Governo do Distrito Federal
Controladoria-Geral do Distrito Federal
Subcontroladoria de Controle Interno

RELATÓRIO DE AUDITORIA
Nº 1/2024 - DATOS/COLES/SUBCI/CGDF

Unidade: Secretaria de Estado de Obras e Infraestrutura do Distrito Federal
Processo nº: 00480-00000176/2024-73
Assunto: Execução das obras de construção do viaduto da EPIG
50/2022-SUBCI/CGDF de 16/03/2022
Ordem de Serviço: Prorrogação: 112/2022-SUBCI/CGDF de 11/07/2022 e 144/2022-SUBCI/CGDF de 31/08/2022
Nº SAEWEB: 0000022052

Figura 5.14 – Serviço de base executado na 6ª medição, segundo informações da memória de cálculo.

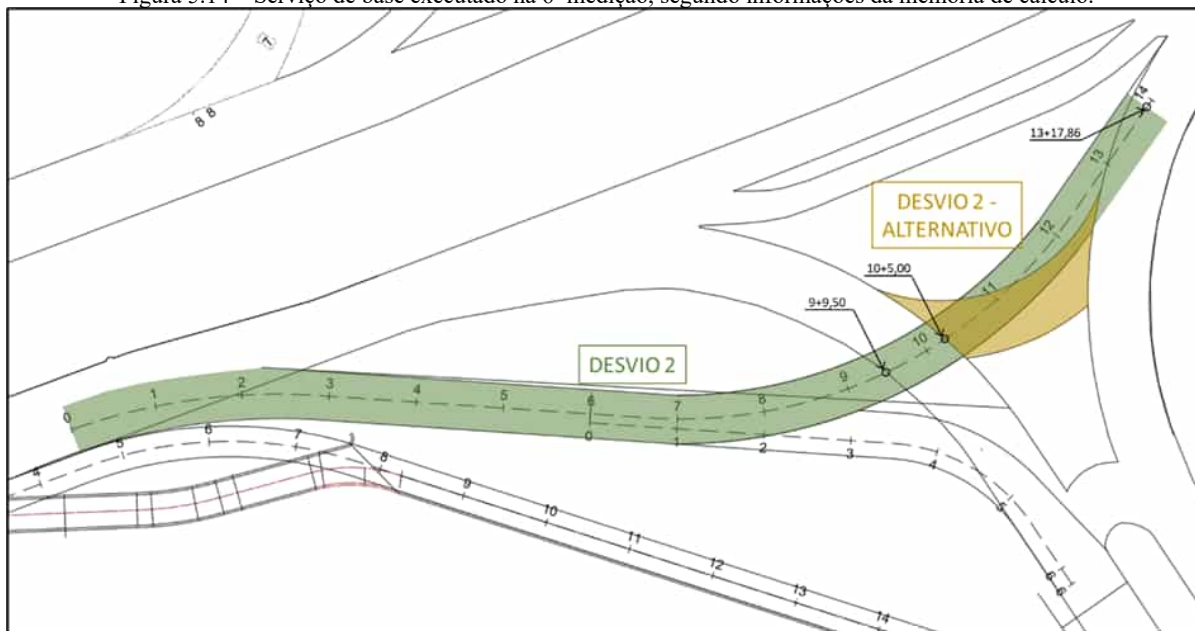
A partir da análise das notas de serviço, verifica-se que a extensão adotada na memória de cálculo para o trecho “04 - Desvio 2” (277,9 m) considera uma execução de camada de base desde a estaca 0 até a estaca 2+77,86 (ou 13+17,86, no padrão de estacas inteiras a cada 20 m da Figura 5.11), e para o trecho “05 - Desvio 2 - Alternativo”, a extensão considerada corresponde à distância entre as estacas 0 e 0+39,791 (ou 1+19,791, no outro padrão). Diante disso, pode-se representar graficamente o que ter-se-ia executado de camada de base, segundo as informações constantes da memória de cálculo dos serviços de pavimentação:
